Windpark Steinriegel III

B.01.01-01

Vorhabensbeschreibung Ergänzung

04.12.2019

Abbildung 1: Windparkgelände mit Auerwildlebensraum. Zuwegung in schwarz. Roter Kreis markiert Grenze entlang der Zuwegung des Auerwildlebensraums.

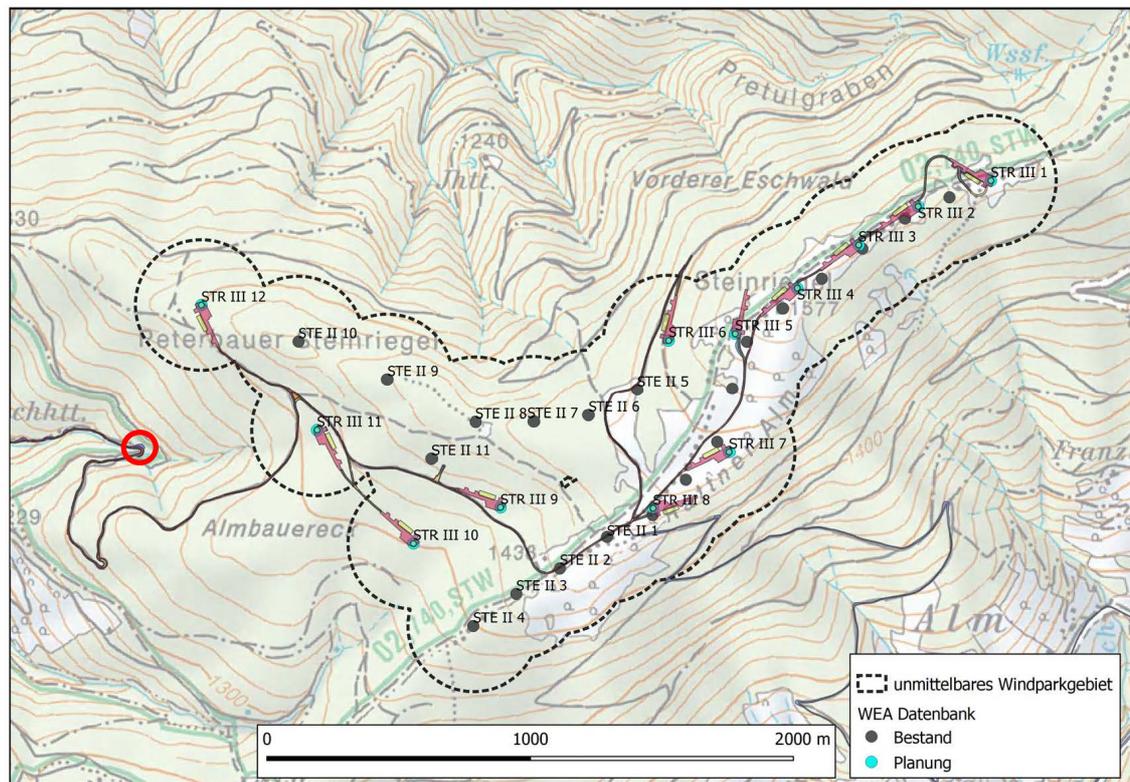
Abbildung 1 zeigt das Windparkgelände inklusive Zuwegung und den Auerwildebensraum. Dieser erstreckt sich auch etwa 1km talabwärts entlang der Zuwegung bis zur rot markierten Kehre.

Die in der Vorhabensbeschreibung bereits definierte Winterpause, während der keine Arbeiten im Windparkgelände stattfinden, wird nun folgendermaßen erweitert:

In den Monaten April und Mai eines jeden Jahres wird an der Zuwegung zwischen der in der nachfolgenden Abbildung rot gekennzeichneten Kehre und dem Windparkgebiet ausschließlich zwischen 10:00 und 18:00 gearbeitet.
